芜湖广钢气体有限公司 1.5 万吨/年干冰生产技改项目
安全设施竣工验收评价
(AS2024055)
现场影像资料

芜湖广钢气体有限公司
1.5 万吨/年干冰生产技改项目
安全设施竣工验收评价报告

修改说明

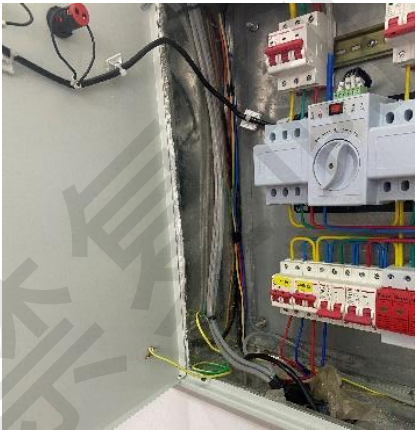
序号	存在问题	整改情况	整改完成情况
1	现场缺少安全警示标识。	已在设备区域增设安全警示标识。 	符合
2	本项目接地扁铁焊接小于扁钢宽度的 2 倍,且不满足三面施焊。	设备接地处已增加斜接 	符合
